小型CNGトラックの燃料装置及び動力伝達装置のリコールについて

平成 22年4月8日

リコール届出番号2505

改善箇所説明図①

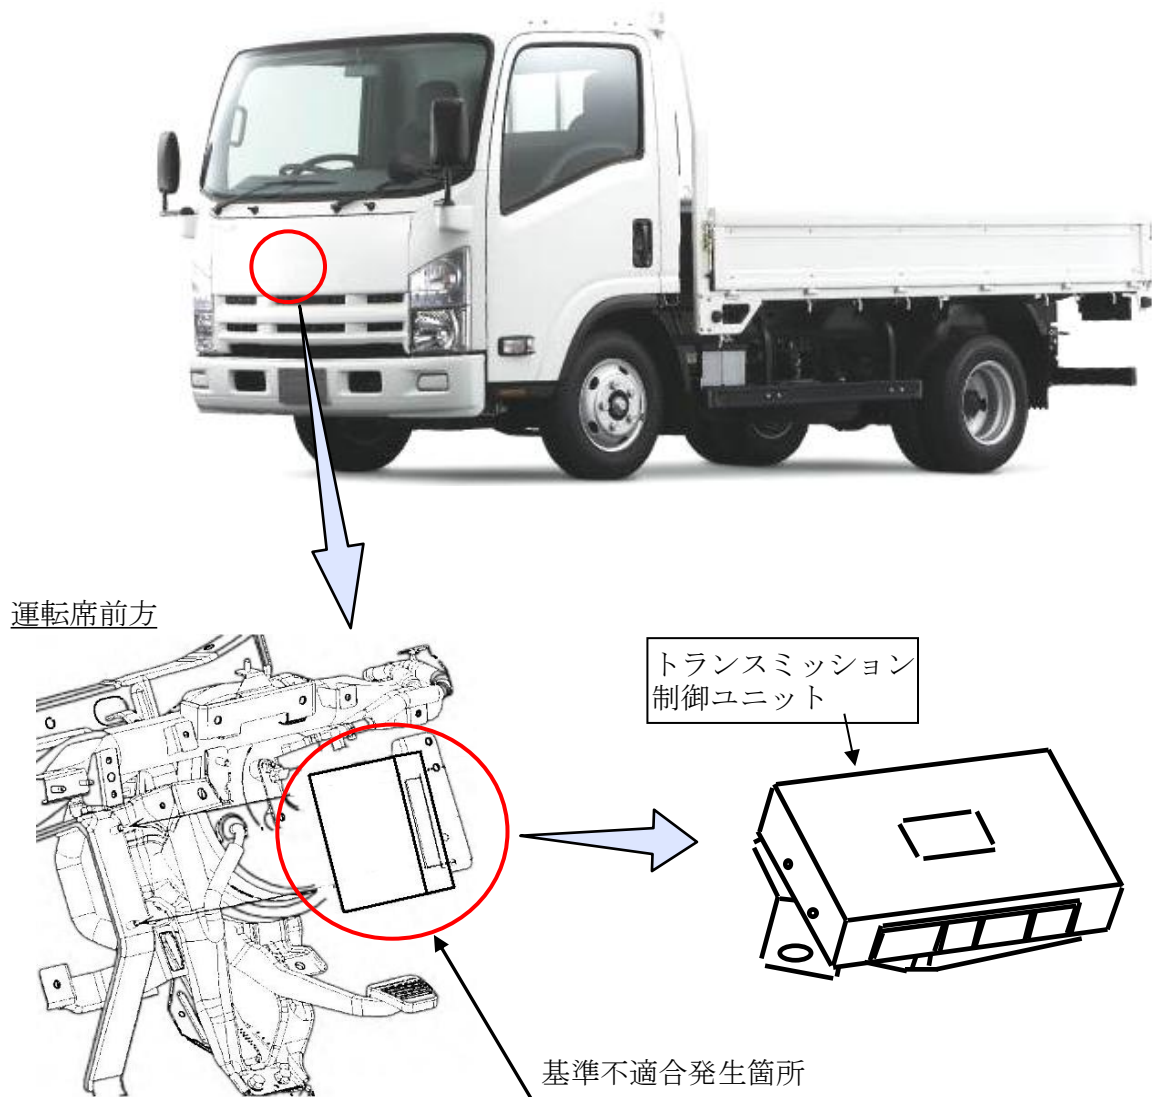
圧縮天然ガス自動車（CNG車）において、燃料タンク安全弁の材質に対して、組立て工場の燃料充填方法が不適切なため、安全弁内部に亀裂が生じる場合がある。そのため、そのままの状態で使用を続けると、亀裂が進行し、燃料が漏れるおそれがある。

改善の内容： 全車両、燃料タンク安全弁を新品と交換する。

識別： 燃料タンク充填口扉の開口部に白色シールを貼付する。
